Mission régionale d'autorité environnementale  
CENTRE - VAL DE LOIRE

**Avis délibéré**

**Construction d'une centrale photovoltaïque et de trois postes  
de transformation à Sancoins (18)**

N°MRAe 2023-4183

Figure 2 : plan d'implantation du projet (source : étude d'impact, page 89)

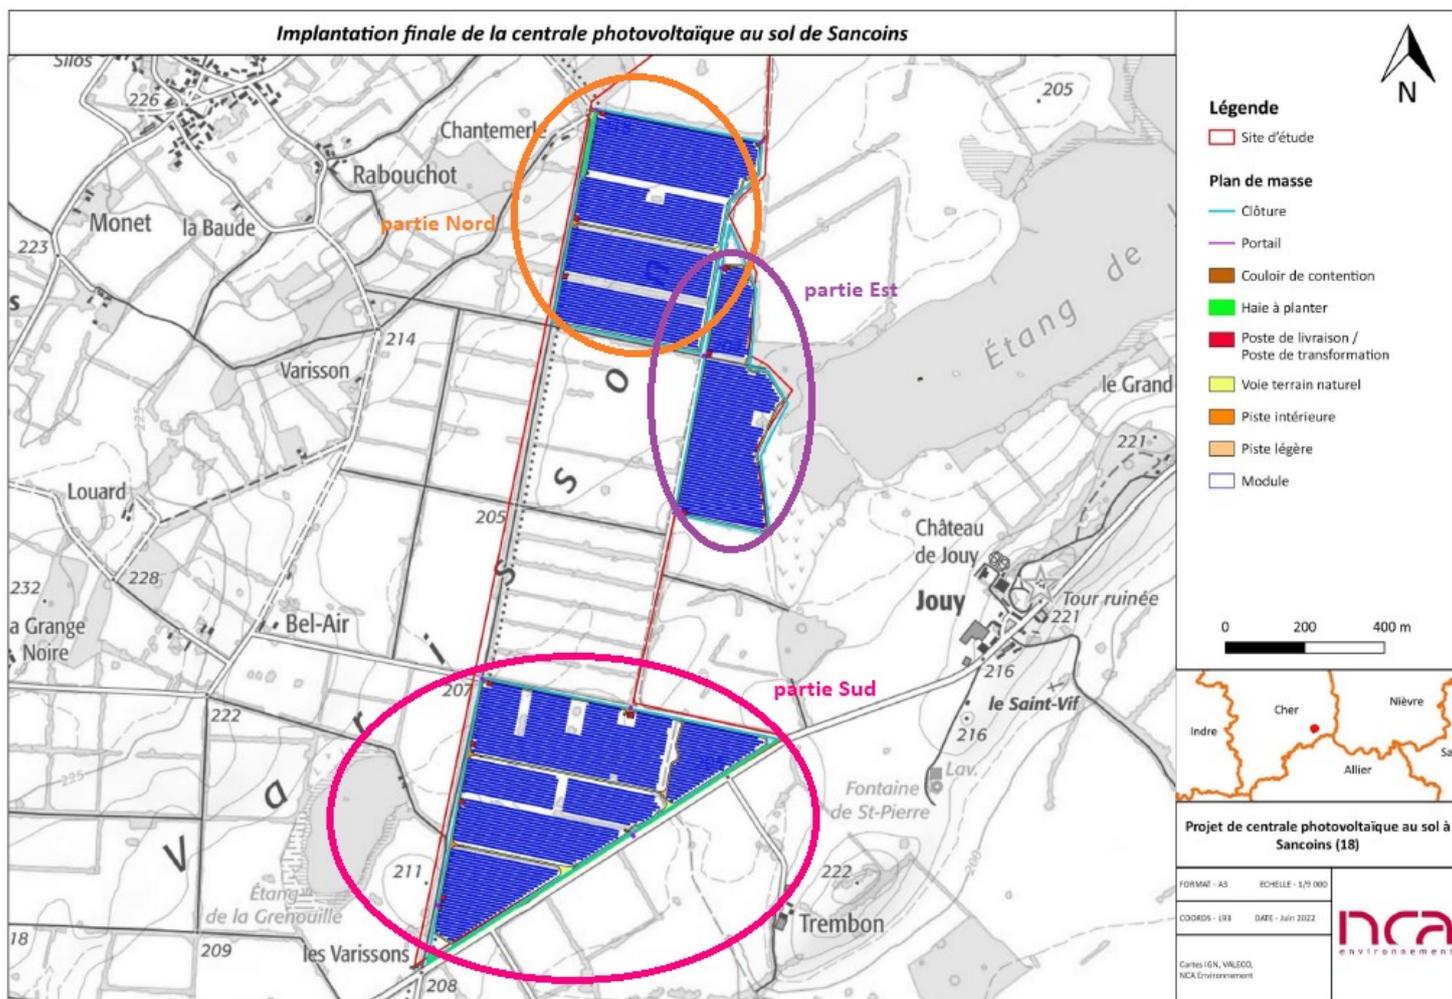
Enfin, la variante n°3, celle d'implantation finale (cf. Figure 2) vise à optimiser la prise en compte des enjeux écologiques et paysagers. Probablement afin de garder une surface conséquente d'implantation, le porteur de projet semble avoir privilégié l'évitement des parcelles à enjeux écologiques comme dans la variante n°2 et n'a pas évité l'ensemble des parcelles écartées dans la variante n°1 pour des raisons paysagères.

*Figure 3 : Variante de projet n°1 (source : étude d'impact, page 254)*

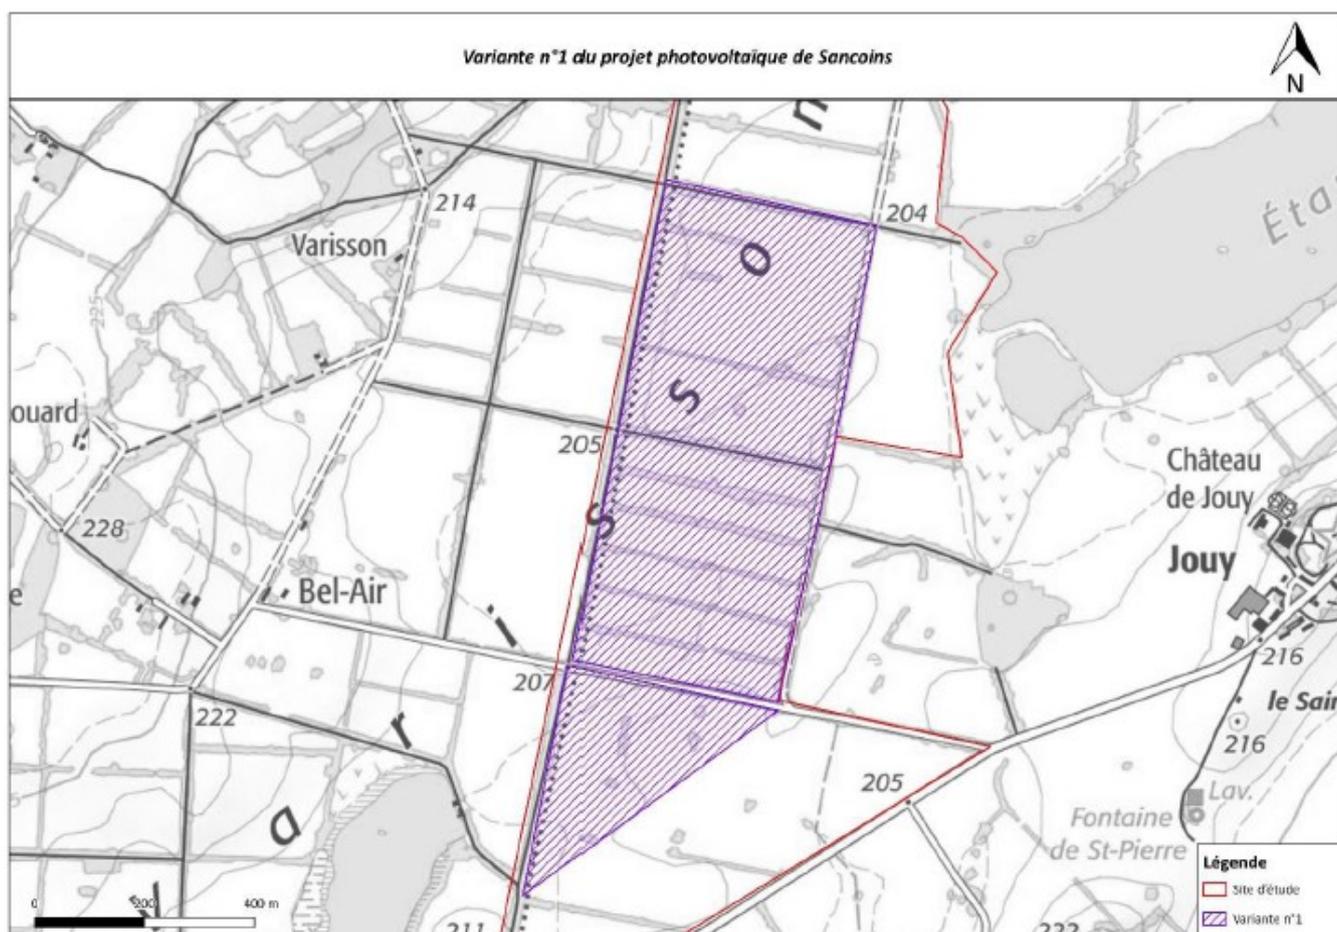
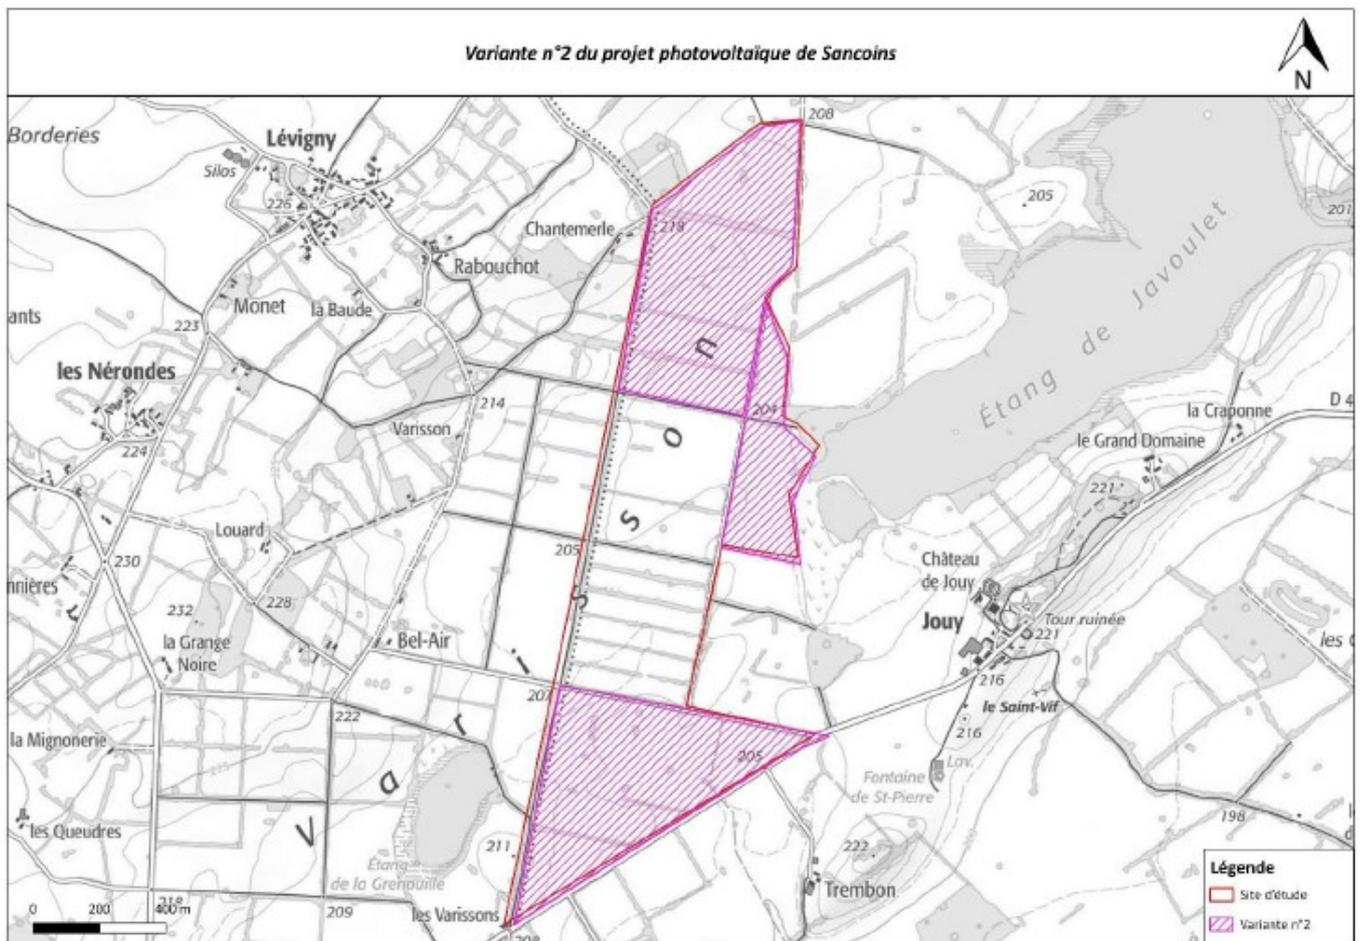
Le dossier présente trois variantes d'implantation au sein du site choisi, définies par la prise en compte d'enjeux paysagers et/ou écologiques. La variante n°1 prend essentiellement en compte les enjeux paysagers, en excluant les parcelles situées aux extrémités, notamment proches d'habitations ou d'axes de circulation, couvrant ainsi la partie centrale du projet. La variante n°2 privilégie la prise en compte des enjeux écologiques en évitant la partie centrale qui présente des enjeux forts en matière de zones humides et pour la faune et la flore. Ces variantes n°1 et 2 sont quasiment exclusives l'une de l'autre (cf. Figures 3 et 4).
